DESCRIPTION DE LA DEMANDE

Pour : Lotissement comprenant 9 lots.

Sur un terrain sis : Lieu-dit « Riba d'Asés »
AH70

PA 66093 18 A0001

Canalisations dans les candélabres

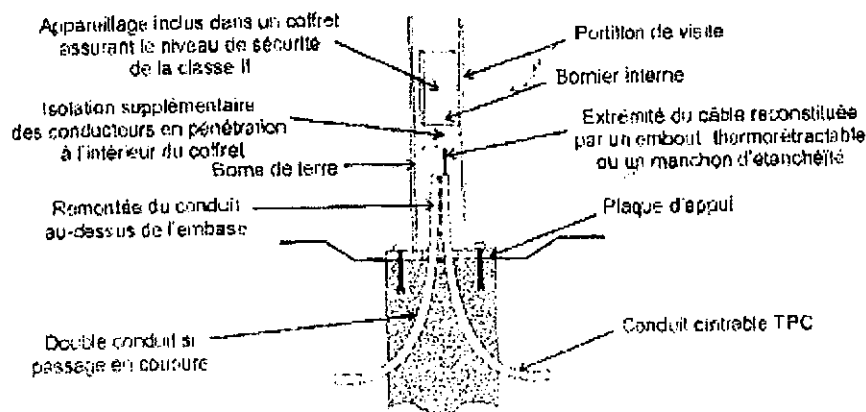
- Réalisées en câbles tels que U1000R2V, H07RN-F, H05RR-F, FR-N05VV5-F

- Le conducteur de protection est distribué, si luminaire de Classe I. Sa connexion doit être Individuelle

- Les conducteurs de protection en cuivre nu de 25mm² doivent être posés sous fourreaux dans la Traversée du massif béton
